Mission régionale d'autorité environnementale
CENTRE - VAL DE LOIRE

Avis délibéré sur
sur le projet de centrale photovoltaïque
sur le territoire de la commune de Cléré-les-Pins (37)
Permis de construire

N°MRAe CVL-2026-
013800/A P

Plan de masse du projet (source : RNT, p. 16)

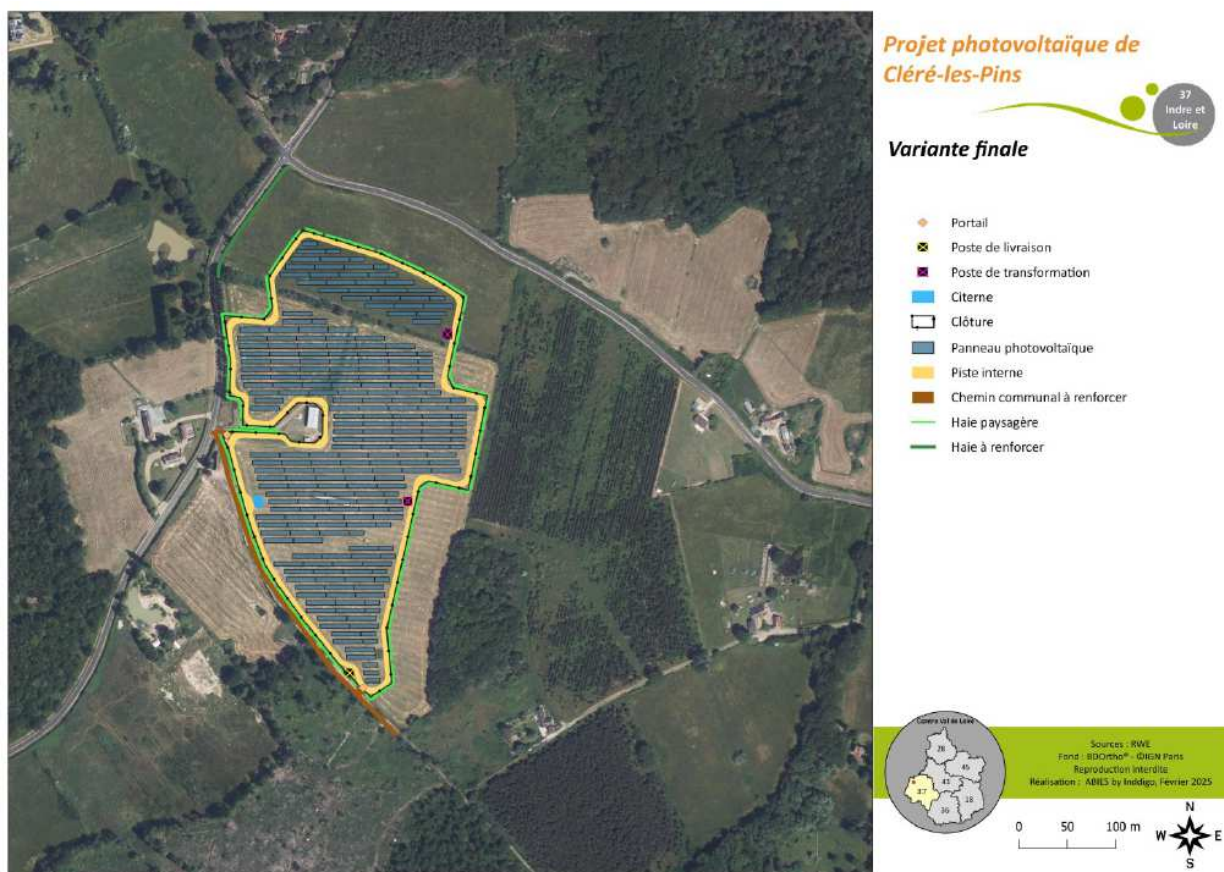
La puissance totale prévue de l'installation photovoltaïque sera d'environ 7 MWc, pour une production estimée à 8 642 MWh, soit la consommation électrique domestique moyenne de 3 108 foyers sur l'ensemble de sa durée de vie. L'étude d'impact initialement réalisée a été complétée suite à une demande de compléments des services instructeurs du permis de construire datant de décembre 2024. Le projet a notamment été adapté à la réglementation actuelle concernant les obligations légales de débroussaillage (OLD) : une largeur minimum de 50 m a été mise en place entre les premières tables et les boisements.

Implantation du projet par rapport aux zones humides identifiées et enjeux de biodiversité (étude d'impact, p. 374)

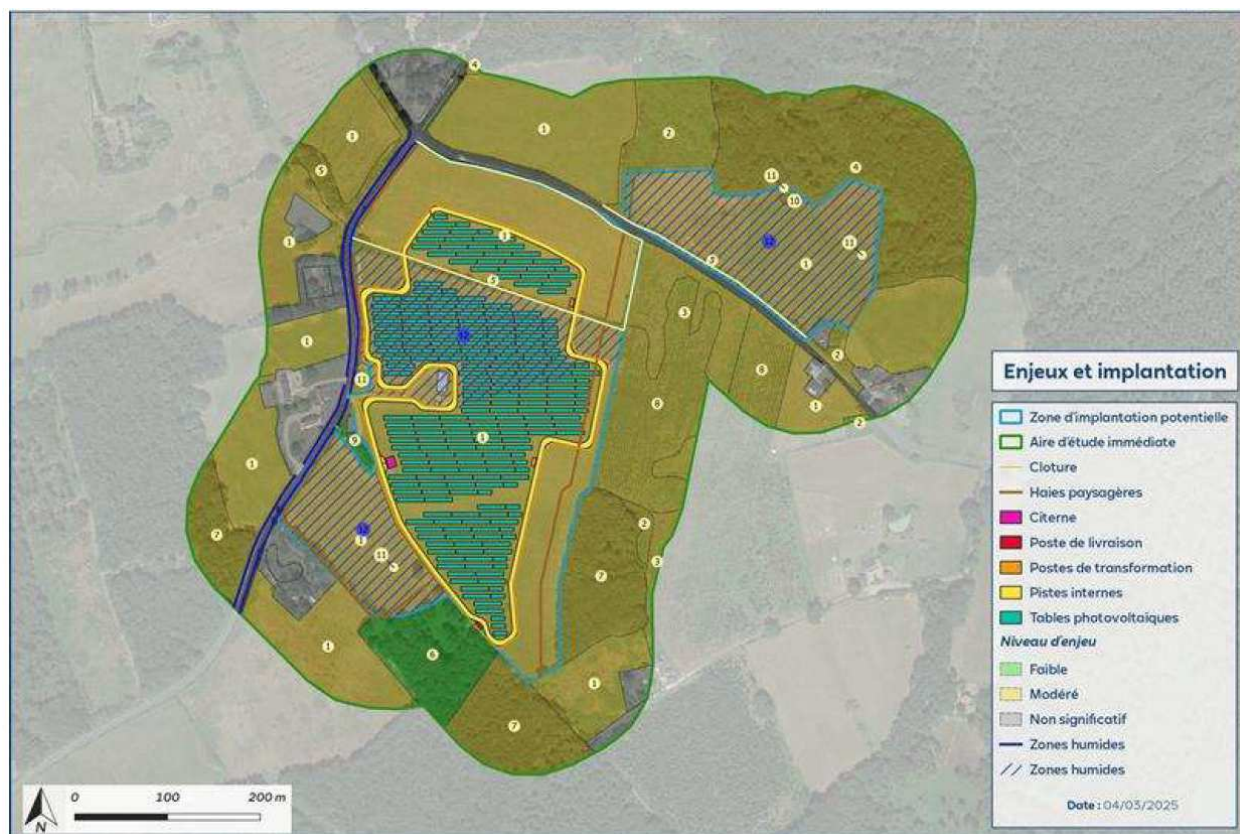
À l'issue de la séquence évitement-réduction, les impacts résiduels portent principalement sur les zones humides identifiées selon le critère pédologique, sur une surface de 2 377 m². Un dossier de déclaration loi sur l'eau a donc été déposé considérant la surface de zones humides impactée, et n'a pas fait l'objet d'une opposition des services instructeurs de la DDT. D'après le dossier, une étude spécifique a été réalisée afin d'évaluer les fonctionnalités impactées en phase exploitation et de définir précisément les mesures nécessaires à mettre en œuvre, et figure dans le dossier loi sur l'eau. Une mesure compensatoire « MC-ZH 1 : Restauration de zones humides » est prévue dans le dossier loi sur l'eau qui a été déposé, qui doit permettre d'atteindre l'équivalence fonctionnelle. Cependant, cette étude n'est pas présente dans le dossier qui a été soumis à l'avis de l'Autorité environnementale. Ainsi, il n'est pas possible de se

prononcer dans le cadre de cet avis sur la méthodologie utilisée et la suffisance de la mesure compensatoire.

L'Autorité environnementale recommande de détailler la mesure compensatoire prévue et d'annexer l'étude concernant l'analyse des fonctionnalités des zones humides à l'étude d'impact.
